Referansar:
Dykkar:
Vår: 22/5714 - 23/37839

Rammeløyve til riving av hytte og oppføring av bustad med utleigedel - gbnr 318/72 Sagstad øvre

Administrativt vedtak: **Saknr: 503/23**
Tiltakshavar: Per Leonhard Søfteland
Ansvarleg søker: Villanger & Sønner As
Søknadstype: Søknad om løyve til tiltak med ansvarsrett.

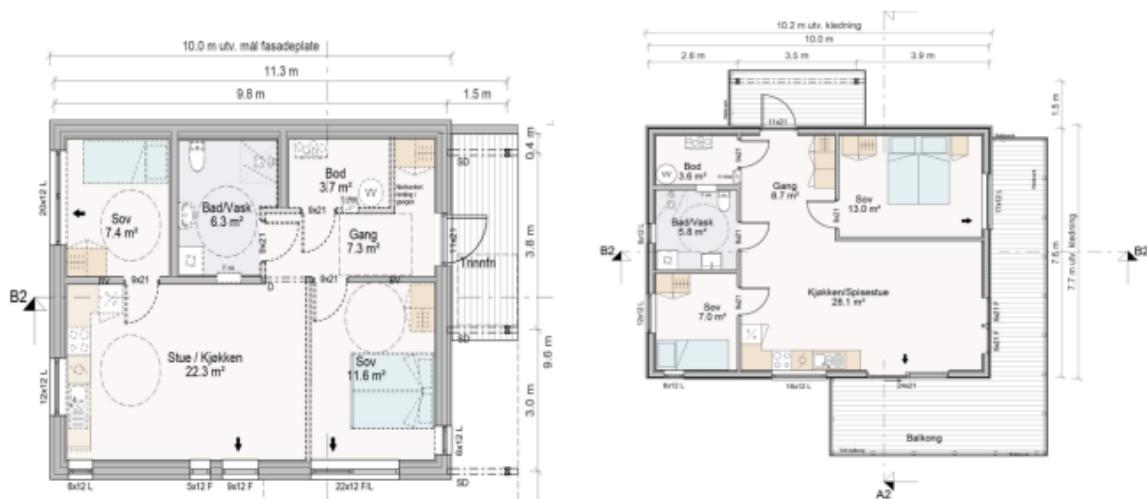
Parkeringsareal

Ut i frå innsendte planteikningar kan det sjå ut som at nybygg skal ha to bueininger.

Etter det vi kan sjå av innsendt situasjonsplan, er det berre lagt opp til 2 parkeringsplasser på tomta.

I reguleringsføresegn til KDP Meland, er det sett krav om 2 parkeringsplasser per bueing i bustader som har ≤ 4 bueninger. Parkeringsareal bør utvidast til 4 parkeringsplasser, samt snuareal.

Snuareal er ikkje vist på innsendt situasjonsplan.

Avkørsle

Ved bruksendring frå fritidsbustad til bustad, skal det søkast om endra bruk av eksisterande avkørsle. Da bustad skal ha to bueninger må ein søkje om utvida bruk for to eininger.

Frå privat felles veg skal det etablerast ei avkørsle til ny bustad. Avkørsler frå private veger har same krav til teknisk utforming og sikt som avkørsler frå offentlege veger (KDP Meland føresegn 1.6.11). Ut i frå situasjonsplanen som er vedlagt søknad, kan det sjå ut som at parkeringsareal er tenkt etablert i siktsone til denne avkørsla.

Det er vist 4 parkeringsplassar på revidert situasjonskart datert 21.11.22.
